Oversigt over supplerende oplysninger i sagen om 150 kV højspændingsstation i Dybvad

Supplerende oplysninger modtaget den 07.10.2025

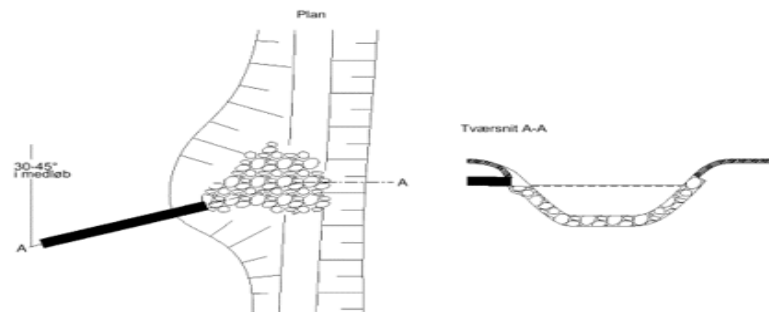
23. I projektbeskrivelsen har Energinet oplyst følgende: "Der vil være udledning til recipient når vand-spejlet ved regnskyl overstiger det permanente vandspejl. Der etableres reguleringsbygværk med vand-bremse efter bassin, så det sikres at den maksimale udledning fra pladsen vil være 1 L/s, svarende til 1 L/s/red. Ha.

Bassin og bygværk er dimensioneret efter en 5-årshændelse. Ved større regnhændelser vil der ske overløb i regulerings-bygværket, så dette bygværk kan håndtere et regnskyl som kun sker 1 gang pr. 100 år. Der udledes her ca. 15 l/sek. igennem udløbsledningen. Ved endnu større regn vil der ske overløb fra bassinet op på terrænet."

Gælder udledningen på 15 L/s for 5 års hændelsen? Er enheden L/s eller L/s/red. Ha?

Kan Siverslet Bæk håndtere disse mængder uden risiko for erosion?

Skal sætningen i kursiv forstås som mere en 100 år?

Svar: Stationen har et befæstet areal på ca. 1,04 ha. Der udledes 1 l/s pr. red. ha. Som styres af en afløbsregulator i afløbsbrønden.

Regnvandsbassinet modtager overfladevand fra stationen via en pumpestation der overpumper 10 l/s. Det vurderes at de 10 l/s for stationsarealet vil være mere end der tilkommer pumpestationen fra dræn og regnvandsledning igennem en 100 års regn (forstået som dagsregn). I den situation vil vandstanden stige i afløbsbrønden og løbe over en overløbskant til afløbsledningen. Afløbsledningen kan fuldtløbende føre ca. 15 l/s, altså mere end tilløbet fra pumpen. Derfor vil der ikke komme overløb fra regnvandsbassinet til terrænet ved en 100 års regn.
